## OPINIA 062080

**z wyników przeprowadzonych oględzin – ekspertyzy urządzeń grzewczo-kominowych**

w budynku przy ul. Kartuska nr 74/3 w Legnica

Szkic orientacyjny:

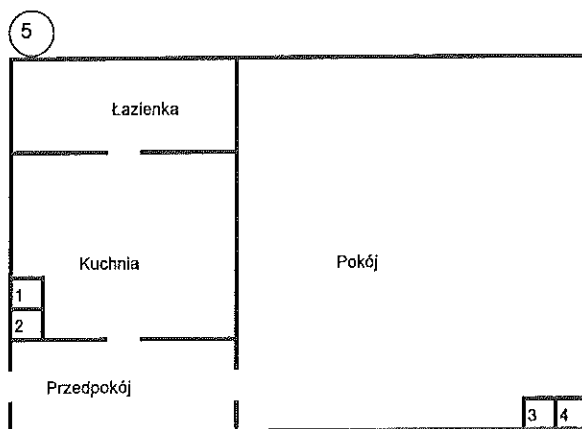
Do przewodu kominowego nr 2 podłączona jest wentylacja kuchnia I-3

Do przewodu kominowego nr 4 podłączony jest piec ceramiczny I-3

Proponuje się wykonanie przewodu kominowego wentylacyjnego z pomieszczenia łazienki I-3 zgodnie z przepisami Prawa Budowlanego, z materiału niepalnego, oraz termicznie izolowanego, wyprowadzonego powyżej linii dachu. Dotyczy przewodu kominowego nr 5

- Przewód nr 2 wentylacja kuchnia I-3
- Przewód nr 4 piec kaflowy I-3
- Przewód nr 5 wentylacja łazienki I-3 (wykonać)
